Keuringsverslag van een elektrische laagspanning- en zeer lage spanningsinstallatie

NIET CONFORM

Datum keuring: 04/08/2026

Straatnaam Jolainstraat
Huisnummer 11
Busnummer
Postcode 8554
Gemeente Sint-Denijs
Land België

Afbeelding schakel- en verdeelbord:

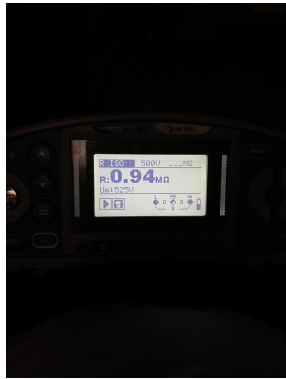
Aantal kringen	Curve	Bescherming IN (A)	(andere)	P	Sectie (mm²)
9	C	16		2	2,5
2	C	20		2	2,5
Visueel nazicht (algemeen)	NOK	Directe aanraking	OK	Indirecte aanraking	OK
Aansluitingen	NOK	schema in bijlage door Aceg vzw	NA		
Equipotentiale verbindingen	OK	Doorsnede geleiders	OK		
Continuïteit	OK	Verlichting / toestellen	NVT

- I1.01 Eëndraadschema van de installatie is niet aanwezig. (Boek 1 Afdeling 2.12 - 2.13 en 3.1.2)
- I1.03 Situatieschema van de installatie is niet aanwezig. (Boek 1 Afdeling 2.12 - 2.13 en 3.1.2)
- I3.01 Aardelektrode ontbreekt. Aardingsweerstand niet gemeten. (Boek 1 Onderafdeling 4.2.3.1 en 5.4.2.1.)
- I4.01 Hoofdequipotentiale verbinding(en) niet verwezenlijkt. (Boek 1 Onderafdeling 5.4.4.1. en 5.1.6.2)
- I9.04 De verbindingen dienen verwezenlijkt te worden in borden, verbindings- of aftakdozen, aan de klemmen van schakelaars, contactdozen of verlichtingsarmaturen. (Boek 1 Onderafdeling 5.2.6.1.)
- N3 Het is niet uitgesloten dat bij een nacontrole bijkomende inbreuken worden vastgesteld bij voorleggen schema's.
- nota/note 27 Het EAN-nummer kon ons niet meegedeeld worden tijdens onze rondgang.
